**ACTA DE REUNION No.**

| **TEMA** | Comité de Evaluación sobre Patrimonio Cultural (C.E.S.P.C.) |

**1.** Propuesta de rampa externa en sede principal ciudad universitaria Cra 13 Nº 13 -12

**ALTERNATIVA 1** – Escalón de Piedra y Rampa de Concreto

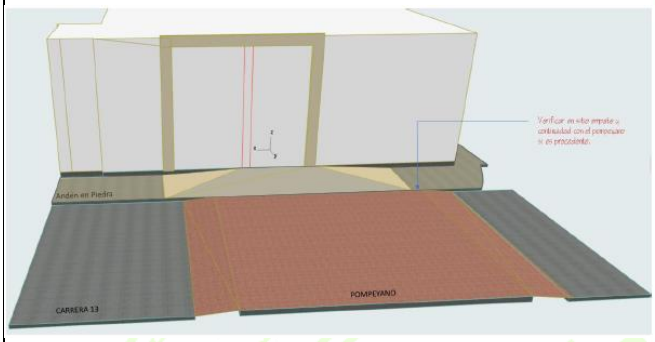
Jairo Guaqueta indica que, la propuesta 1 – 2 representa afectación significativa al andén original. Así mismo indica que el edificio tiene una entrada a la mitad del andén sobre el costado lateral y se debe revisar esa posibilidad. Así mismo es importante contar con la presencia del funcionario encargado del espacio público para ver la afectación del mismo.
